Mission régionale d'autorité environnementale

Avis délibéré de la Mission Régionale d'Autorité environnementale d'Île-de-France sur le projet de mise en compatibilité du plan local d'urbanisme (PLU) d'Ivry-sur-Seine (94) avec le projet d'intérêt général de transformation du centre de traitement et de valorisation d'ordures ménagères Ivry-Paris XIII

n°MRAe 2017-33

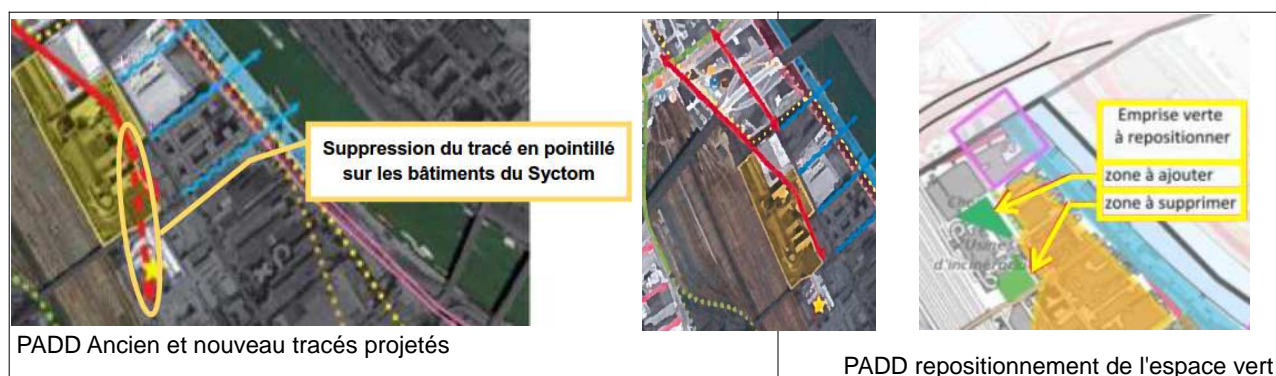
Les données se rapportant aux nuisances sonores et à la qualité de l'air (y compris les odeurs) sont sommaires. Ainsi, le rapport de présentation se limite à énoncer que d'une part, « *au niveau du périmètre du PLU concerné par le projet qualifié d'intérêt général et en particulier de l'activité de l'usine d'incinération actuelle, les rejets atmosphériques respectent l'arrêté préfectoral d'autorisation d'exploiter* » (page 86), et que d'autre part, le projet est situé « *dans une zone bruyante du fait de sa proximité avec les nombreuses infrastructures de transport [...] et des activités industrielles* » (page 87).

Des éléments chiffrés plus précis méritent d'être présentés. Il conviendrait de préciser si les cartes de bruit qui sont reproduites portent respectivement sur le jour et la nuit (légende peu lisible), leur date d'établissement, et si elles intègrent bien le bruit ferroviaire.

De plus, il aurait été intéressant d'analyser la part que prend l'actuel centre du SYCTOM dans la génération des nuisances sonores et de la pollution atmosphérique.

La MRAe recommande de mieux caractériser les nuisances sonores ainsi que la pollution atmosphérique dans les secteurs concernés par la mise en compatibilité.

Report de l'emprise du PIG sur le plan de zonage en vigueur (p 27 du rapport) / Modification apportée au plan de zonage (p 46)
V22 : réserve pour équipement pour une voie nouvelle (14 m de large)

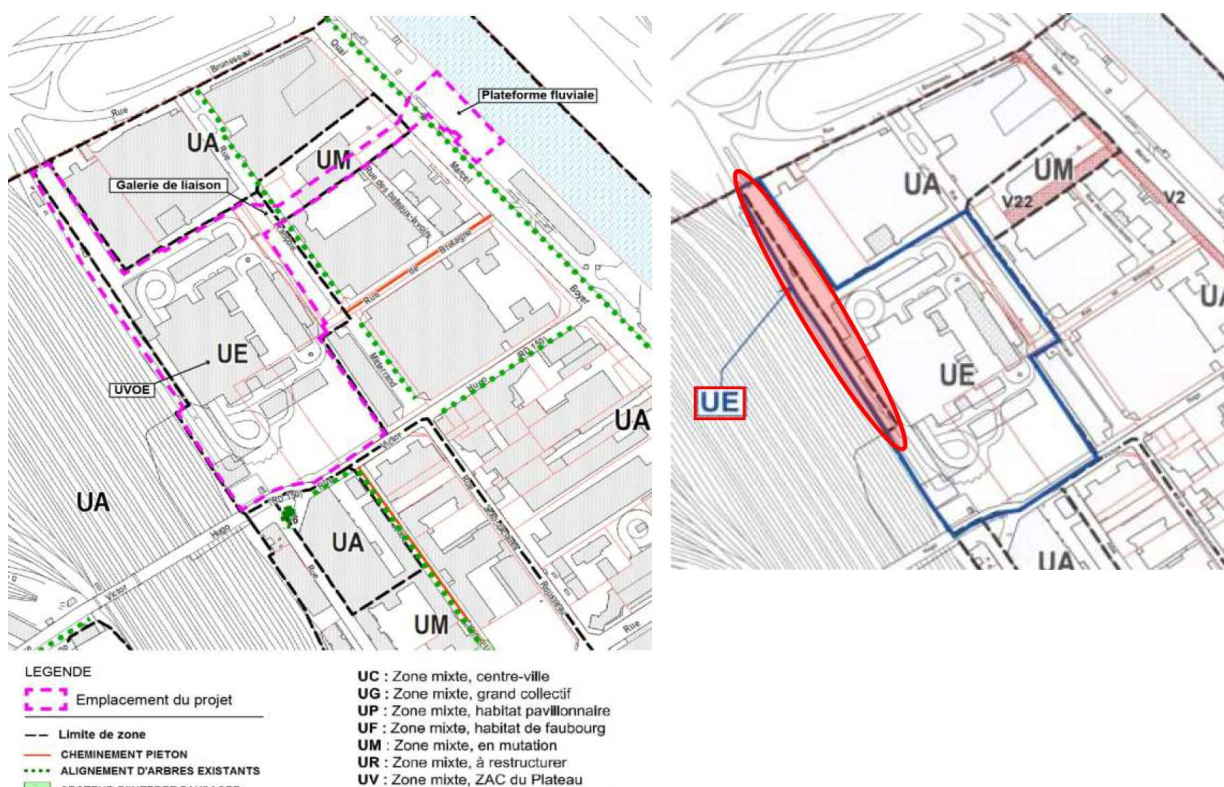
Pour la bonne compréhension du dossier, il serait utile de préciser dans le chapitre 2 (justification des choix) du rapport de présentation :

- si la voie du faisceau ferroviaire bordant le centre actuel au niveau de la bande de terrain transférée de la zone UA à la zone UE sera supprimée et si la possibilité d'une desserte ferroviaire du futur centre est réservée,
- le fonctionnement à diverses échéances du réseau de voies routières et de liaison douces entre le sud du XIIIème arrondissement (secteur actuellement en travaux) et le quartier d'Ivry aux abords du projet compte tenu notamment des voies projetées dans le PADD et l'OAP au sein du PLU mis en compatibilité,
- le phasage envisagé entre la réalisation de la galerie technique et celle de la voie nouvelle de desserte de la zone UM (emplacement réservé V22) et des futurs immeubles de cette zone.
